SUP AIP AIRAC 170/21

Objet : Restriction d'utilisation AD Paris Orly LFPO cause travaux de réparation dalles béton, réaménagement et renommage du poste de stationnement V37

En vigueur : Du 11 août 2021 à 2200 UTC au 03 novembre 2021 à 2300 UTC

ANNEXE 1 / APPENDIX 1 - Phase 1 :

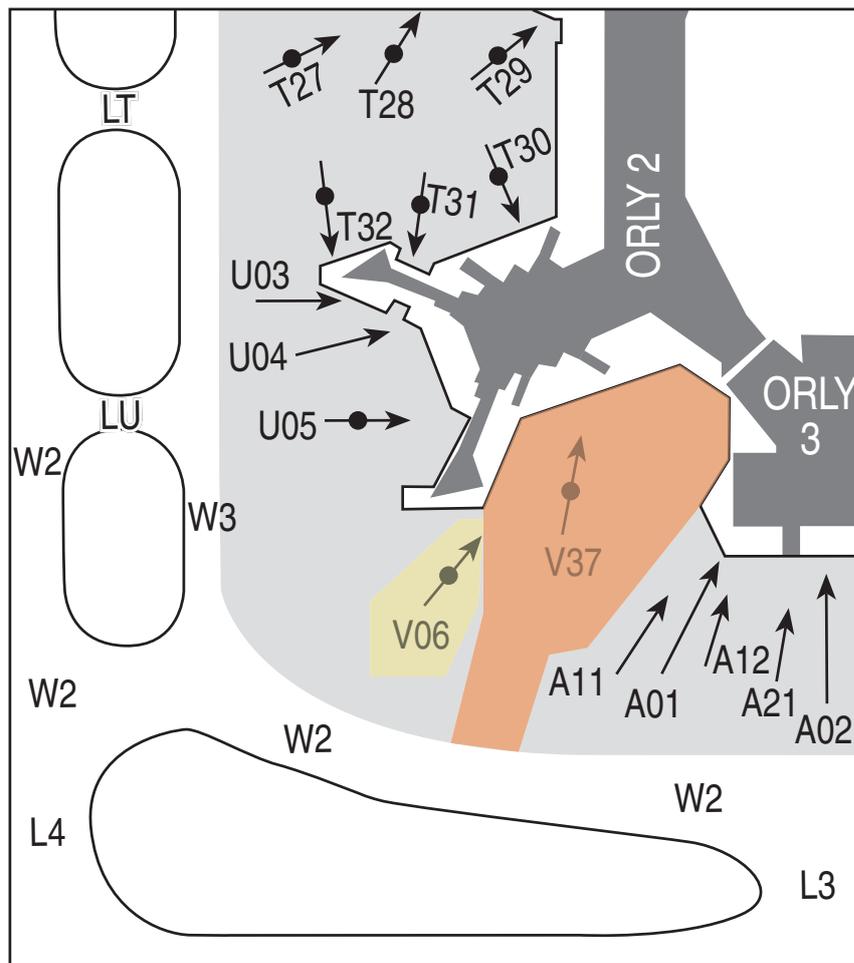
- Poste de stationnement V37 fermé / *Stand V37 closed.*
- Poste de stationnement V06 déclassé code C / *Stand V06 declassified C code.*

ANNEXE 2 / APPENDIX 2 - Phase 2 :

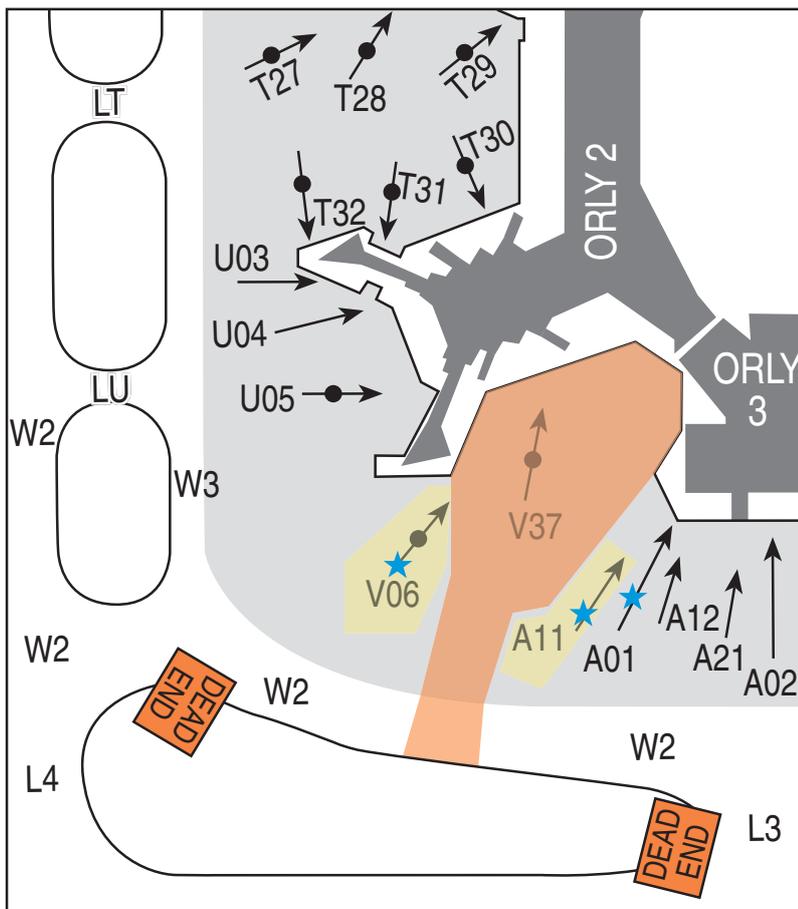
- Poste de stationnement V37 fermé / *Stand V37 closed.*
- Poste de stationnement A01 repoussage cap à l'Est interdit / *Stand A01 pushback heading East prohibited.*
- Poste de stationnement A11 déclassé code C et repoussage à l'Est interdit / *Stand A11 declassified C code and East pushback prohibited.*
- Poste de stationnement V06 déclassé code C et repoussage cap Ouest en push and pull / *Stand V06 declassified C code and push and pull pushback heading West.*
- TWY W2 fermé entre le poste de stationnement V06 et A11 exclus / *TWY W2 closed between stands V06 and A11 both excluded.*

★ Contraintes repoussage / Pushback restrictions

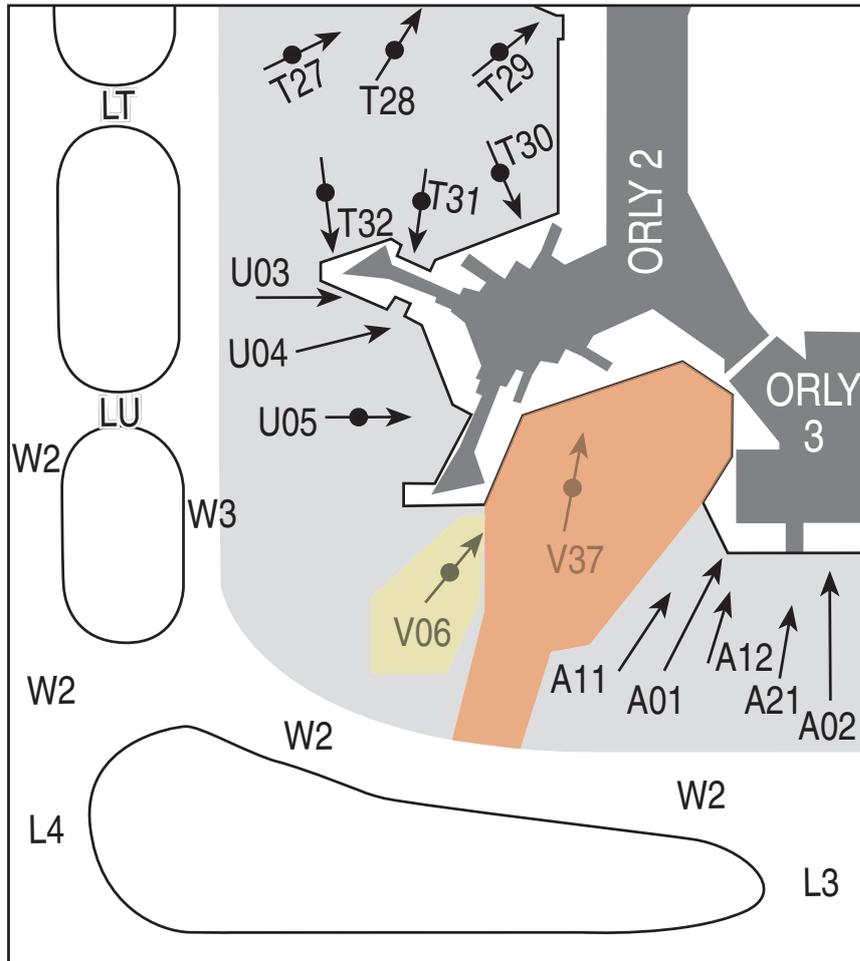
- A01 et A11 cap à l'Est interdit.
A01 and A11 heading East prohibited.
- V06 repoussage cap Ouest en push and pull.
V06 push and pull pushback heading West.

ANNEXE 3 / APPENDIX 3 - Phase 3 :

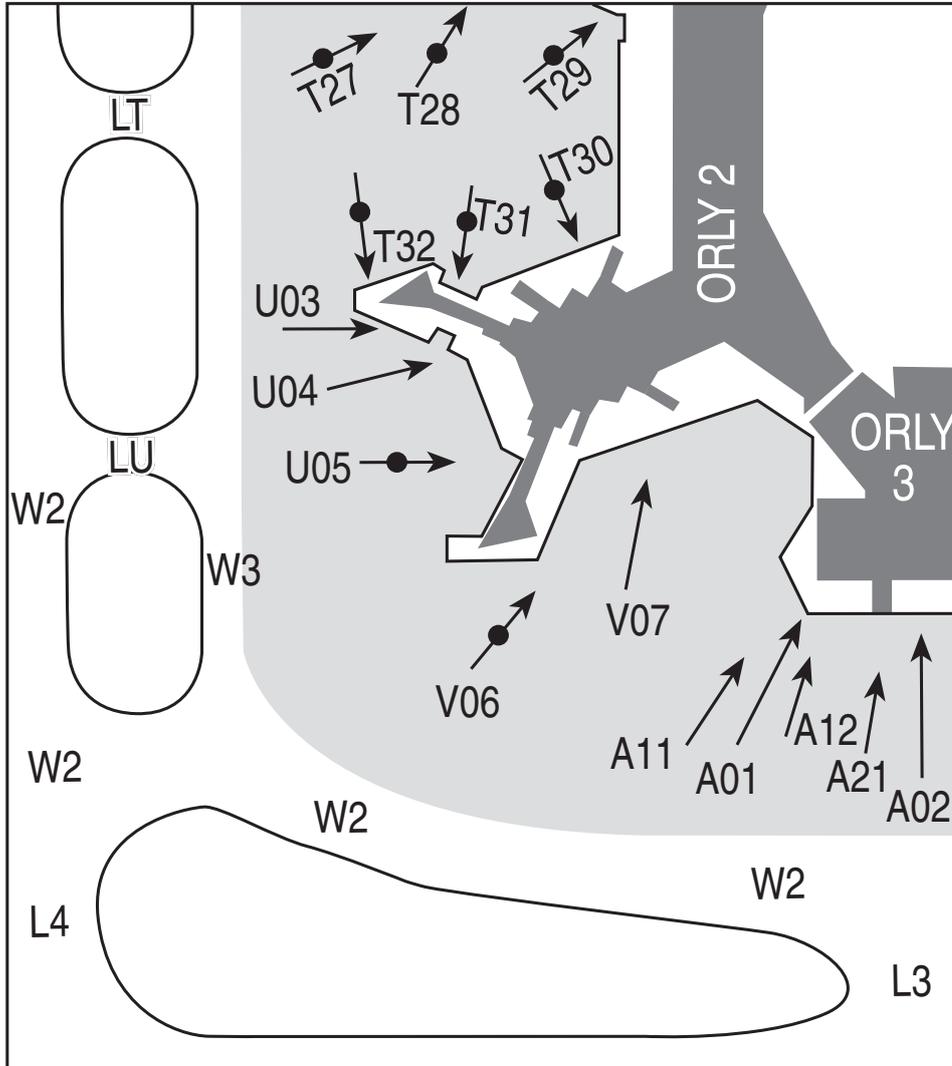
- Poste de stationnement V37 fermé / *Stand V37 closed.*
- Poste de stationnement V06 déclassé code C / *Stand V06 declassified C code.*
